TRANSPORDIAMET

Meie 19.12.2023 nr 7.1-1/23/24953-2

Riigitee 12 Kose-Jägala tee ja Kevade tänava ristumiskohtade ehitamise nõuded

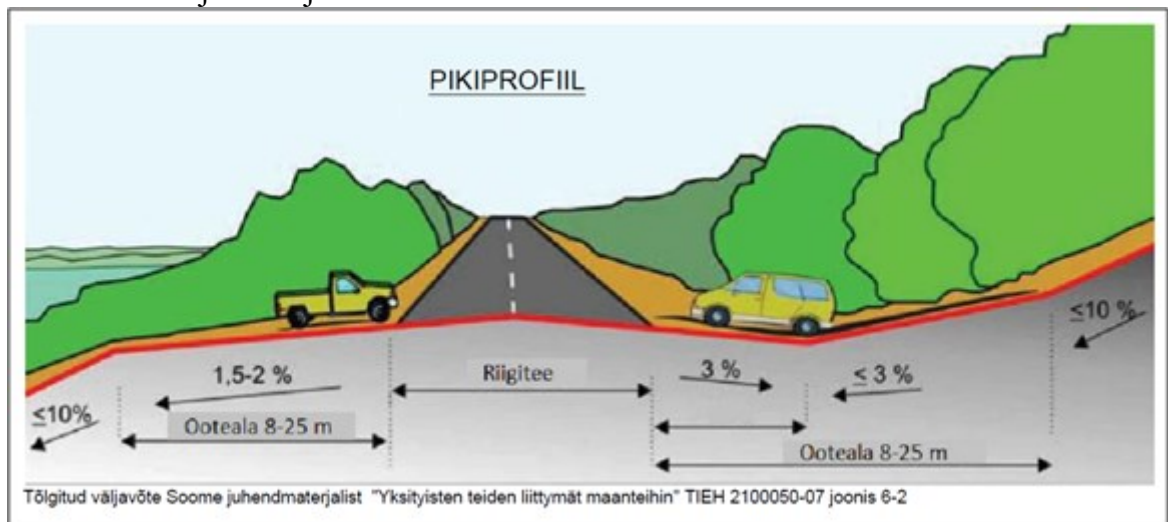
Märgime, et olemasolevate ristumiskohtade parameetrid (sh laius) ning geomeetria ei ole vastavuses Kevade tänavale detailplaneeringus määratud funktsiooniga - tegemist on arendusala juurdepääsuteega, mis teenindab suuremat elamuala (mitte üksikuid kinnistuid).

Lähtudes eeltoodust vajavad mõlema ristumiskoha laius ja geomeetria korrigeerimist ning vastavusse viimist detailplaneeringus toodud põhimõtetega.

1. Ristumiskohad projekteerida detailplaneeringus kavandatud asukohta, so riigitee km 5,12 ja km 5,30.
2. Ristumiskoha ehitamiseks tuleb koostada tee ehitusprojekt (edaspidi *projekt*) põhiprojekti staadiumis vastavalt majandus- ja taristuministri 09.01.2020 [määrusele nr 2](#) „Tee ehitusprojektile esitatavad nõuded“.
3. Projekti koostaval ettevõtjal ja/või isikul peab olema EhS kohane pädevus.
4. Projekti koostamisel juhinduda kehtivatest seadustest, normdokumentidest, standarditest ja Transpordiameti [juhenditest](#), sh kliimaministri 17.11.2023 [määrusest nr 71](#) „Tee projekteerimise normid“ (edaspidi normid).
5. Projekteerimisel võtta aluseks Teeregistri andmed ning projekteerimise lähtetase rahuldav.
6. Ristumiskoht tuleb siduda riigitee (nr ja nimi) kilometraažiga ning kajastada projekti tiitellehel ja joonistel.
